# メガフロートの管理対象区域設定に伴う 実施計画Ⅱ，Ⅲの変更について

2022年10月31日

東京電力ホールディングス株式会社

# メガフロートの管理対象区域設定に伴う実施計画Ⅱ，Ⅲの変更

# 実施計画Ⅲ，変更箇所

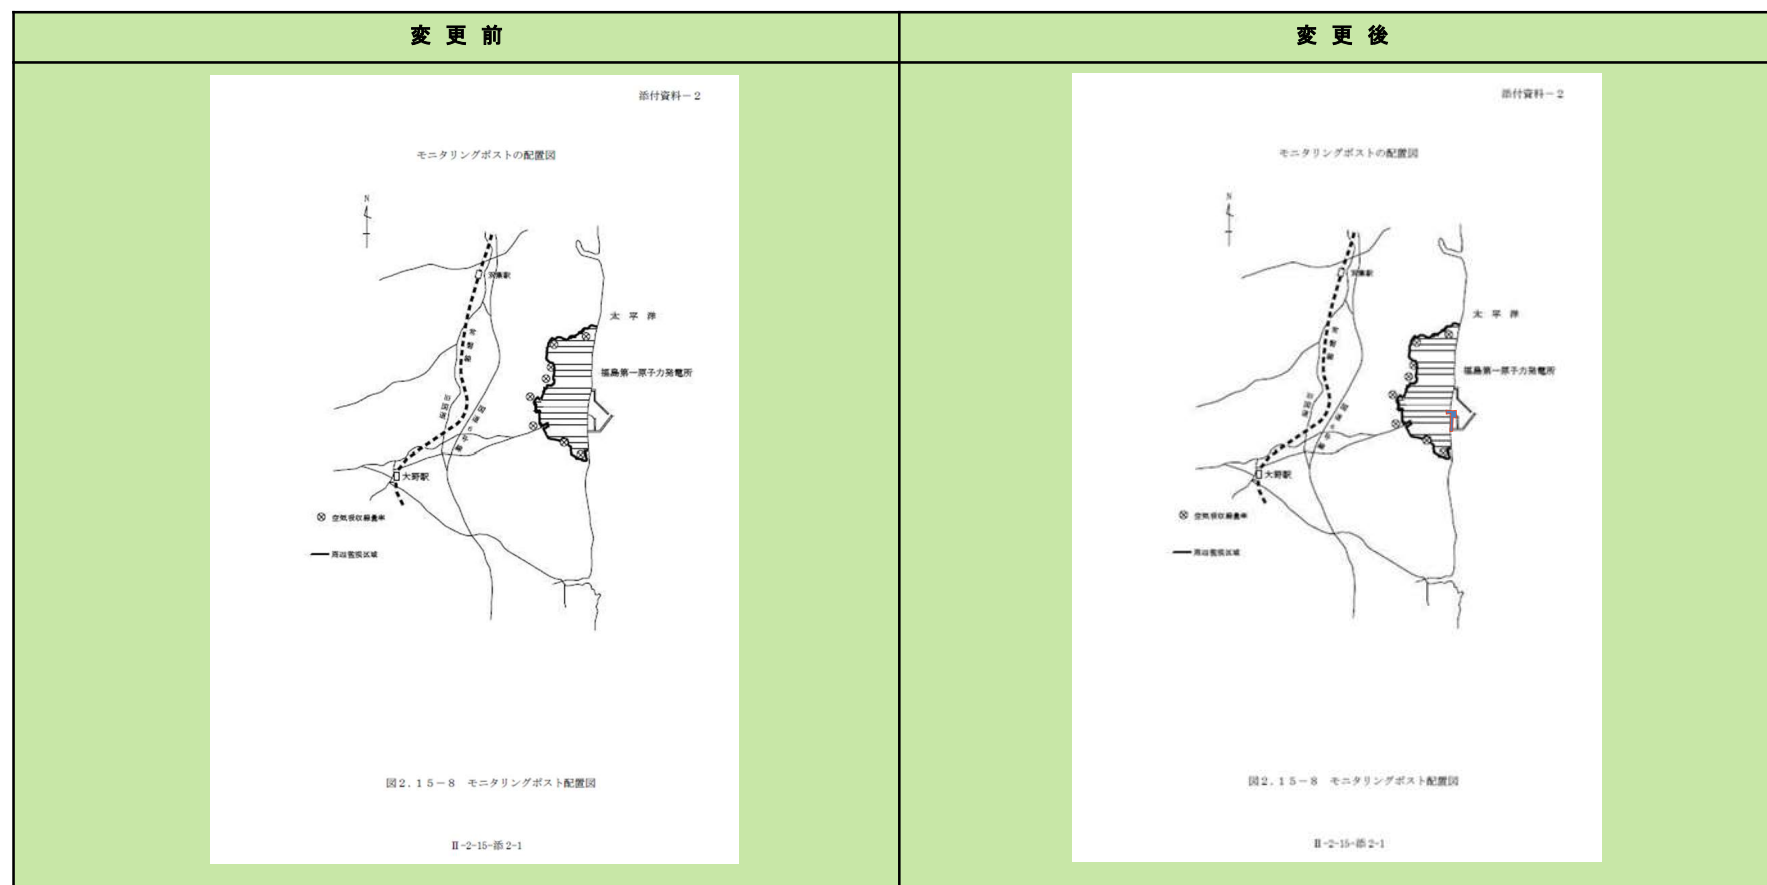
実施計画Ⅲ記載箇所	変更内容
第1編	Ⅲ-1-57-2 第57条 図57	・メガフロートが記載された図に変更
	Ⅲ-1-60-2 第60条 図60	・メガフロートが記載された図に変更
	添付1 管理区域図 添付2 管理対象区域図	・メガフロートが記載された図に変更
第2編	Ⅲ-2-98-2 第98条 図98	・メガフロートが記載された図に変更
	Ⅲ-2-101-2 第101条 図101	・メガフロートが記載された図に変更
	添付1 管理区域図 添付2 管理対象区域図	・メガフロートが記載された図に変更
第3編	Ⅲ-3-3-1-2-11 図3.1-1 周辺監視区域図	・メガフロートが記載された図に変更
	Ⅲ-3-3-1-3-2 図3.1-2 線量低減範囲	・メガフロートが記載された図に変更
	Ⅲ-3-3-1-4-5 図3 排水路モニタリング計画	・メガフロートが記載された図に変更

# 実施計画 II 2.33の変更について

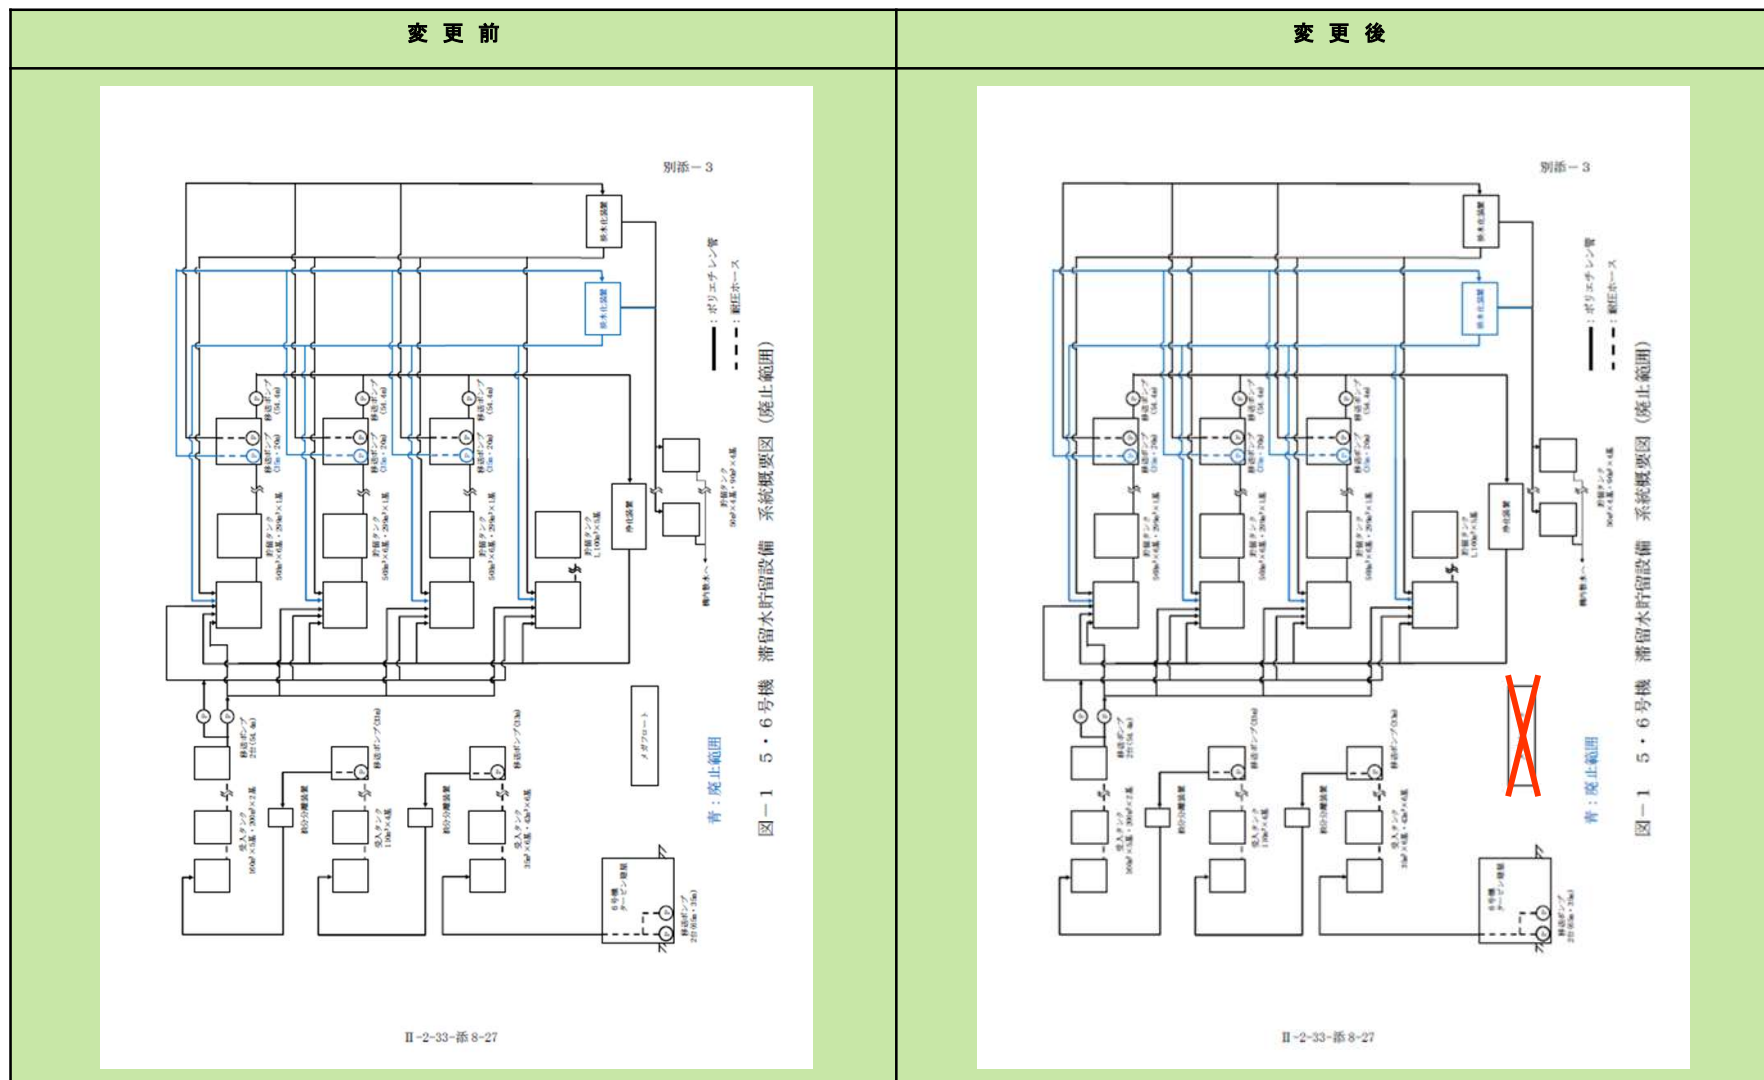
変更前	変更後
<p style="text-align: center;">添付資料-6</p> <p style="text-align: center;">メガフロート係留場所の津波に対する考慮について</p> <p>本資料では、メガフロート津波等リスク低減対策工事（添付資料-1 2 参照）を実施するまでの期間、メガフロートを5・6号機側港湾に係留した理由について記載する。</p> <p>アウターライズで発生する津波は周期が長く（10分以上）、メガフロートは津波の潮位変動に応じた上下動を繰り返すと推測される。</p> <p>アウターライズ津波による引波時には、メガフロート周辺の潮位の減少により、船底が沈下することが推定されるが、最も水深の浅い場所でも船底から約0.4mのクリアランスが残る。</p> <p>同様に、アウターライズ津波による押波時には、メガフロート周辺における潮位上昇量は約3.3m程度と考えられるが、押波の場合は、吃水や潮位上昇量の関係からメガフロートが陸上へ乗り上げる可能性は小さい。</p> <p>なお、アウターライズの引波の水流や波浪による水平方向の動揺や、押波時の垂直方向への上昇に伴う係留設備の破損で水平方向拘束が緩み、港湾内構造物に衝突する可能性は否定できないため、その可能性を最小限にするため、水深の確保及び海底の障害物の有無を考慮し、港湾内で比較的静穏な場所をメガフロートの係留場所に選定した。</p> <p style="text-align: center;">Ⅱ-2-33-添6-1</p>	<p style="text-align: center;">添付資料-6 削除</p>

## 実施計画Ⅱ 2.33の変更について

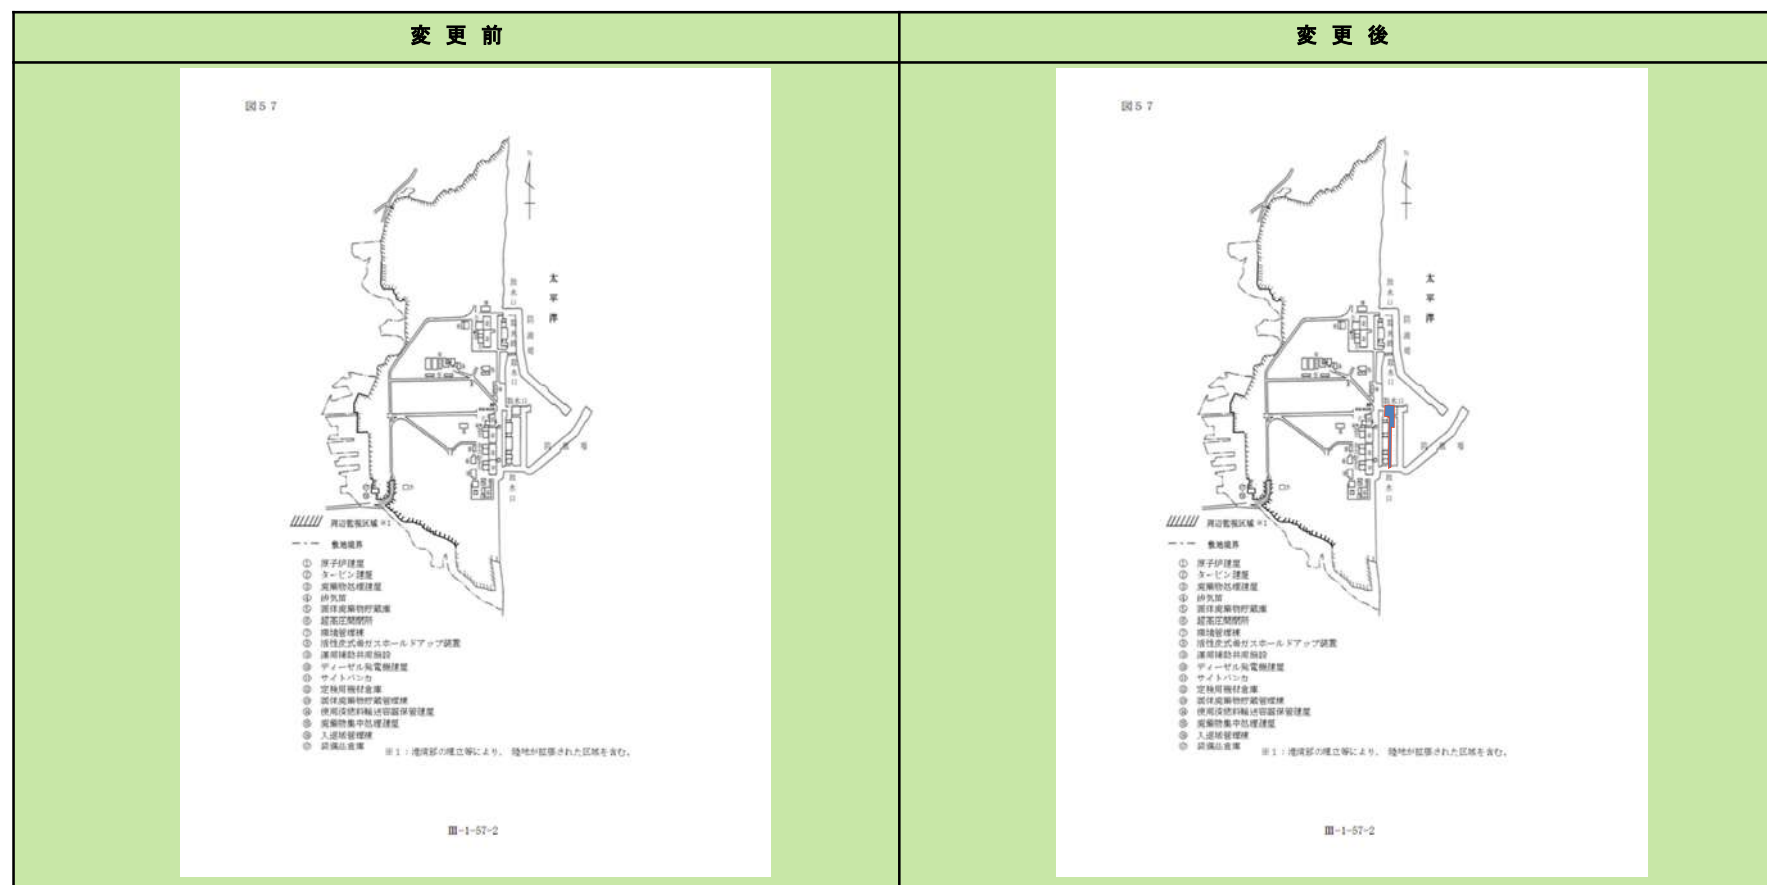
変更前	変更後
<p>当該作業を行う際の漏えい防止策及び漏えい拡大防止策は以下の通り。</p> <p>a. 仮設ホースの継手部がレバーロック式カブラの場合、継手部を固縛し外れ防止を行う。フランジ継手部の場合、締付確認を行う。</p> <p>b. 漏えい拡大防止策として、仮設ホースの継手部は全て袋養生することにより、漏えい時に汚染水を受けられるようにすると共に、仮設ポンプ、タンクローリー受水エリアには仮設の堰を設ける。また、移送中は作業員による常時監視を行う。</p> <p>1.1.2 除染作業時の汚染拡大防止策 メガフロート内部は水圧洗浄による除染を行う。水圧洗浄はバラスト水を水源として実施する。そのため、メガフロート内部水抜きは作業しやすい水位まで低下させて中断し、水圧洗浄実施後に再開する。水圧洗浄に使用した水は仮設プールへ回収し、フィルタを通過させスラッジを捕集し、再度水圧洗浄に使用する。スラッジを捕集したフィルタは脱水後、一時保管エリアに保管する。水圧洗浄水は5・6号機淡水化装置を用いて処理を行う（移送及び処理時の漏えい防止及び漏えい拡大防止は、1.1.1にて実施）。</p> <p>1.2 作業員の被ばく低減 メガフロート内部等の空間線量率は約0.002mSv/h以下であり、作業員が過剰被ばくすることはないが、被ばく低減の観点から、作業エリアを区画することにより、作業員が容易に近づくことを防止する。また、線量当量率を測定し、作業員への注意喚起のために測定結果を表示する。</p> <p>1.3 瓦礫類発生量 メガフロート津波等リスク低減対策工事に伴い、メガフロート上部の付属機器（電動ウインチ、ボラード等）が瓦礫類として約600㎡発生する見込みである。瓦礫類の表面線量率は約0.002mSv/h以下であり、表面線量率に応じて定められた瓦礫類の一時保管エリア（J、0、P1、V）にて一時保管する。</p> <p>Ⅱ-2-33-添12-2</p>	<p>添付資料-12 削除</p>

## 実施計画Ⅲ-1-60-2 図60の変更について

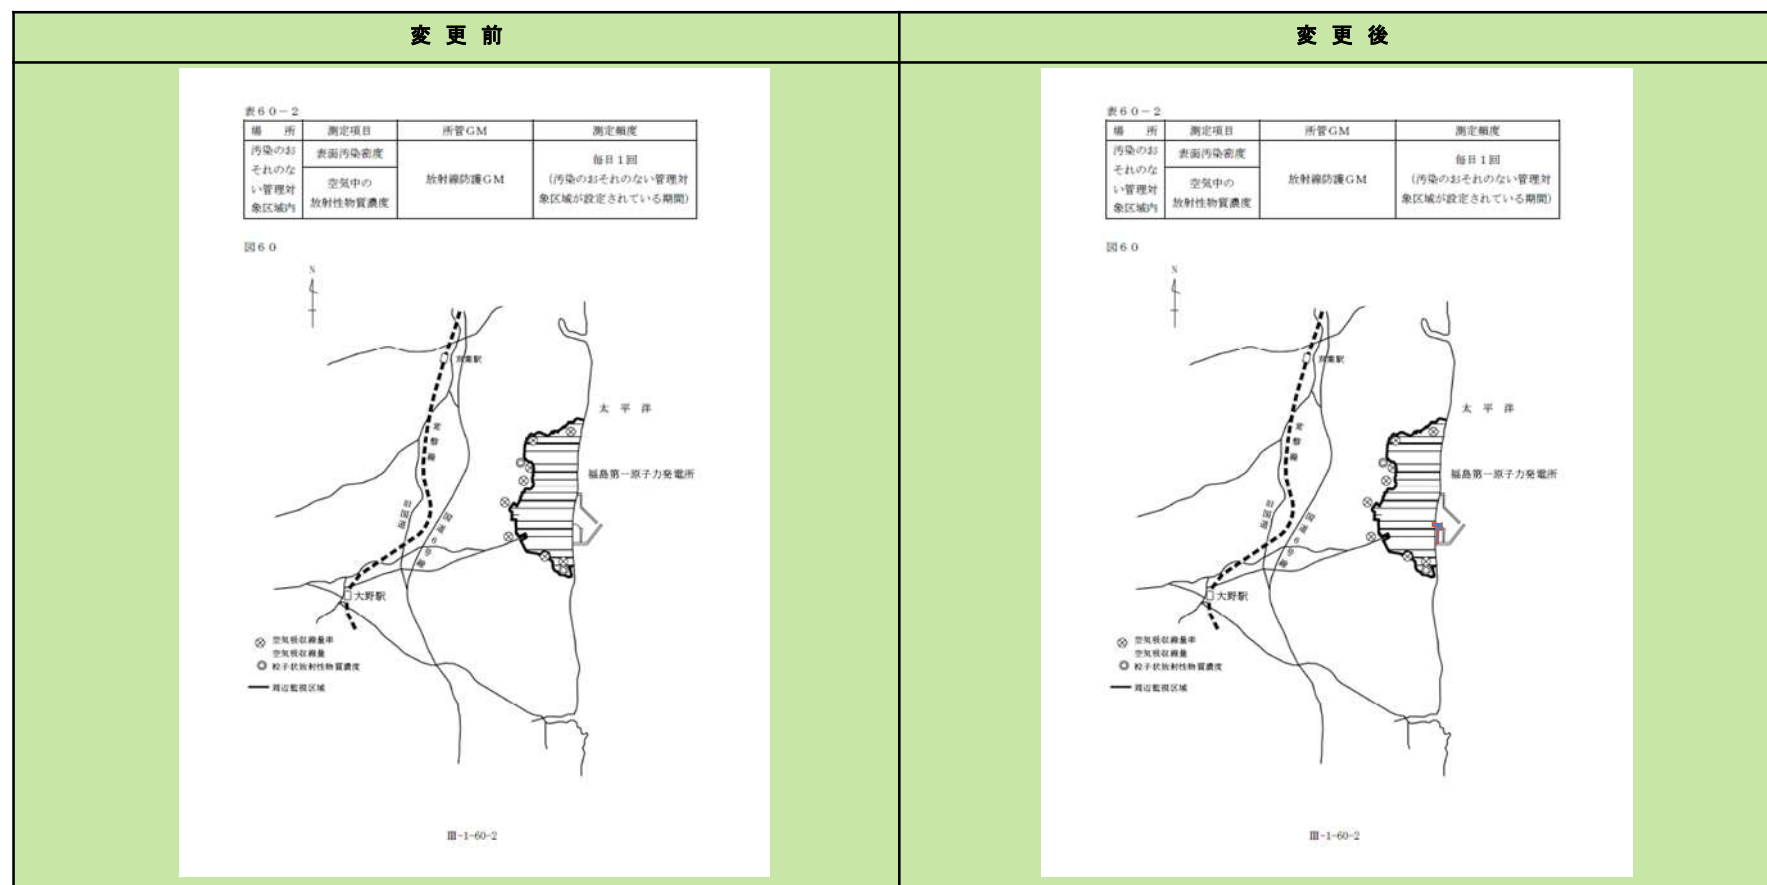
・メガフロートについては移設し、津波対策工事が完了したため、自然災害によるリスクが無くなったため記載を各々削除する。

・また、メガフロート移設先が新たに管理対象区域に設定されるためメガフロートが記載された図に変更を行う。

## 実施計画Ⅲ-2-98-2 図98の変更について

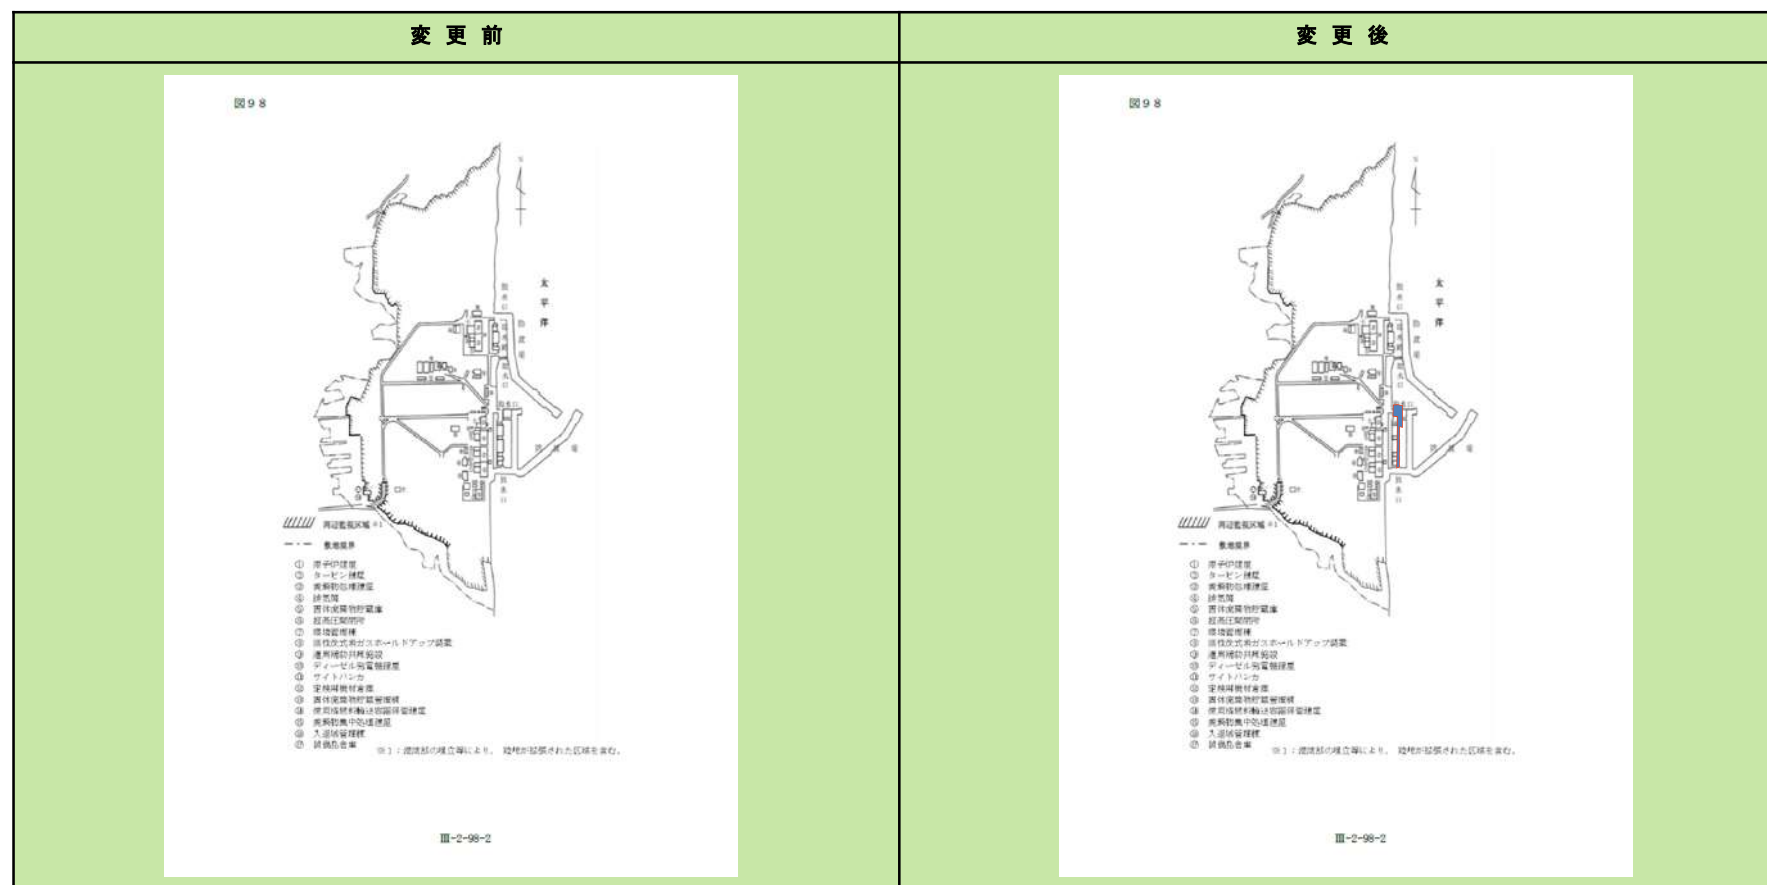
・メガフロートについては移設し、津波対策工事が完了したため、自然災害によるリスクが無くなったため記載を各々削除する。

・また、メガフロート移設先が新たに管理対象区域に設定されるためメガフロートが記載された図に変更を行う。

## 実施計画Ⅲ-2-101-2 図101の変更について

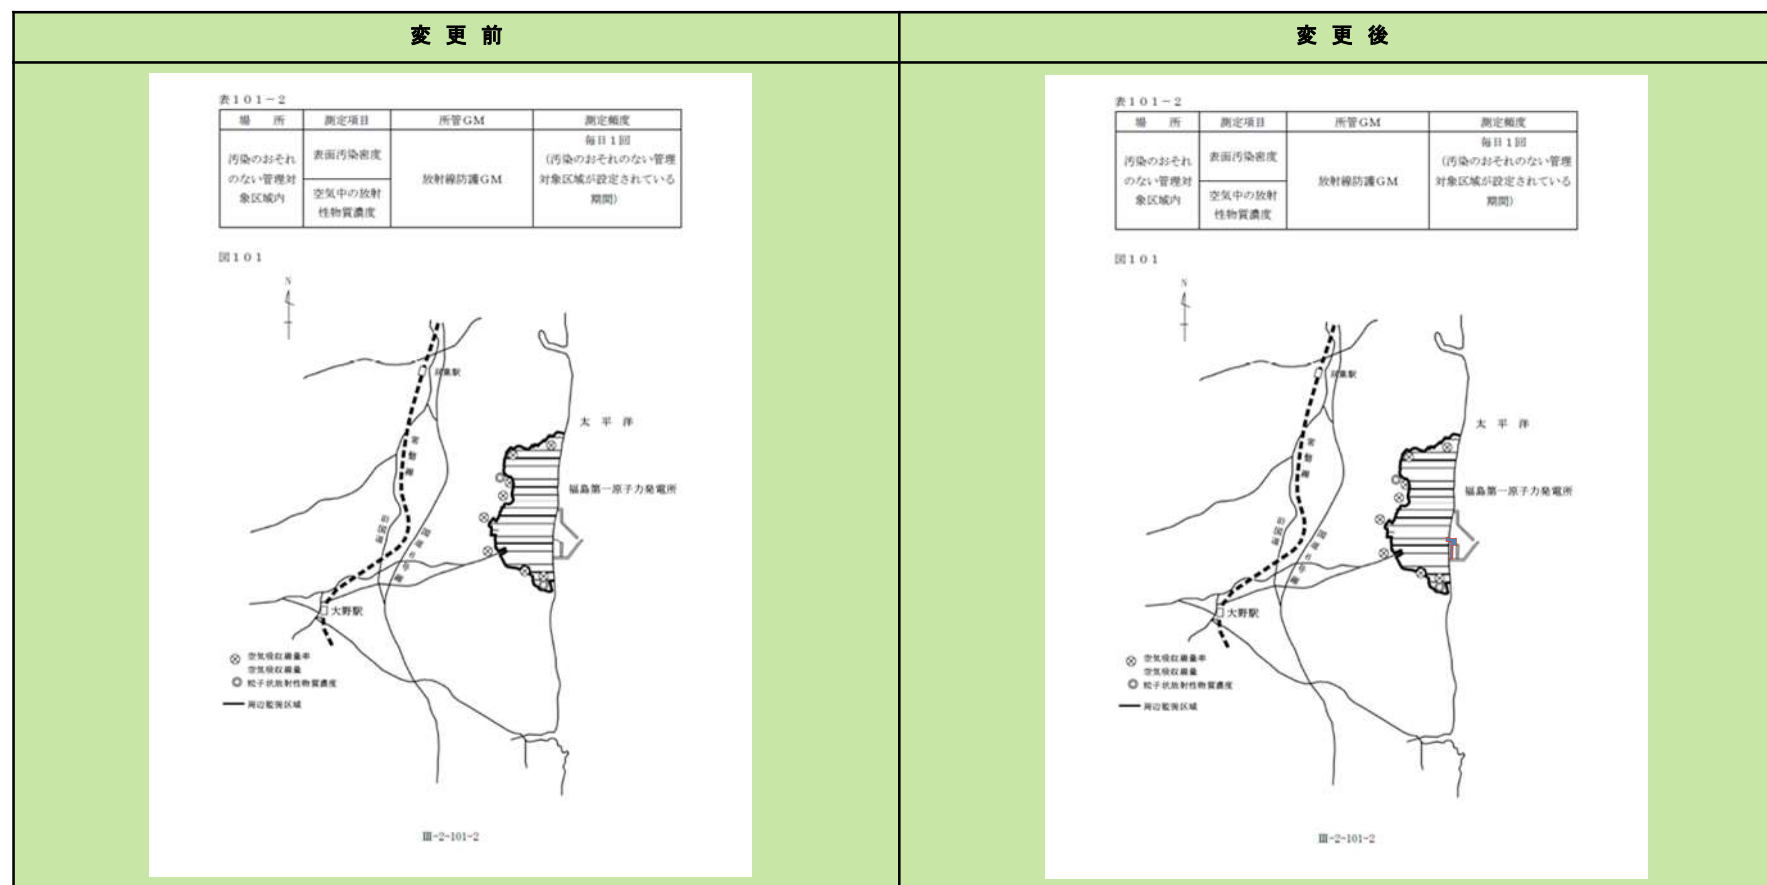
・メガフロートについては移設し、津波対策工事が完了したため、自然災害によるリスクが無くなったため記載を各々削除する。

・また、メガフロート移設先が新たに管理対象区域に設定されるためメガフロートが記載された図に変更を行う。
